## 改善箇所説明図

F650GS

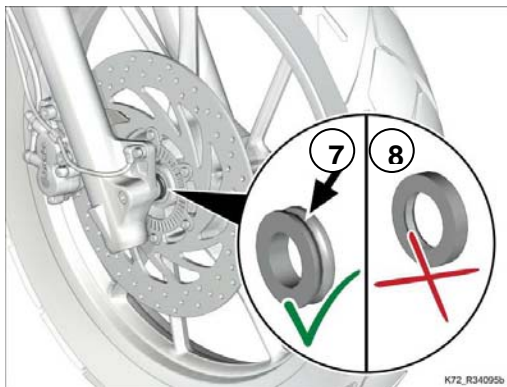
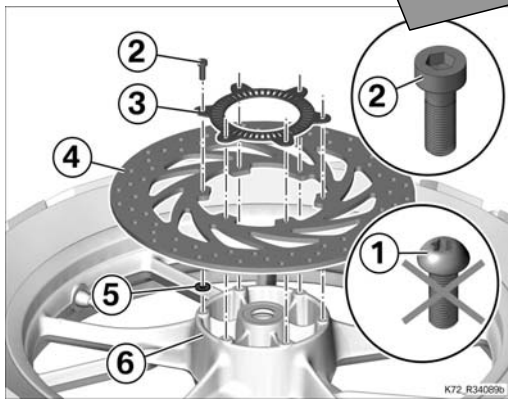
フロントブレーキディスクとホイール間のワッシャーにおいて、制動時の負荷により当該ワッシャーが変形することがある。そのため、そのまま使用を続けると、フロントブレーキディスクの固定ボルトが緩み、最悪の場合、制動力が低下するおそれがある。

全車両、当該ワッシャーを取り除くとともに、すべての固定ボルトを新品に交換する。また、スペーサーブッシュを厚いものに変更する。

当該取付けボルト上に白ペイントマークを2箇所塗布する(図示とおおり)
